### **ZADEVA: PRIPOMBE NA PREDLOG PRAVILNIKA O PROMETNI SIGNALIZACIJI IN PROMETNI OPREMI NA CESTI**

Združenje občin Slovenije vam v nadaljevanju posreduje pripombe na predlog **Pravilnika o prometni signalizaciji in prometni opremi na cestah**.

#### **33. člen (prečne označbe)**

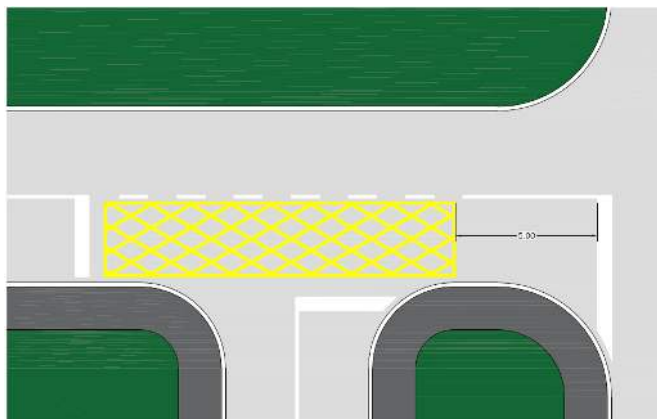
**Predlagamo, da se črta 9. odstavek 33. člena,** ki se glasi »Na cesti, na kateri je najvišja dovoljena hitrost 30 km/h, se prehodi za pešce in prehodi za kolesarje ne označujejo.«

V praksi to pomeni ukinjanje številnih prehodov na občinskih in tudi državnih cestah. Gre za področje projektiranja cest in ne pravil prometne signalizacije in opreme. Veljavni TSPI »Površine za pešce« to področje ureja na način: »Na cesti z najvišjo dovoljeno hitrostjo vozil  $\leq 30$  km/h označitev prehoda za pešce s prometno signalizacijo ni potrebna«. Je področno torej že opredeljeno in ni potrebe po izključevanju označevanja prehodov za pešce na cestah, na katerih je najvišja dovoljena hitrost 30 km/h. Slednje bi lahko veljalo za območje skupnega prometnega prostora, nikakor pa ne za vsa območja z omejitvijo 30 km/h.
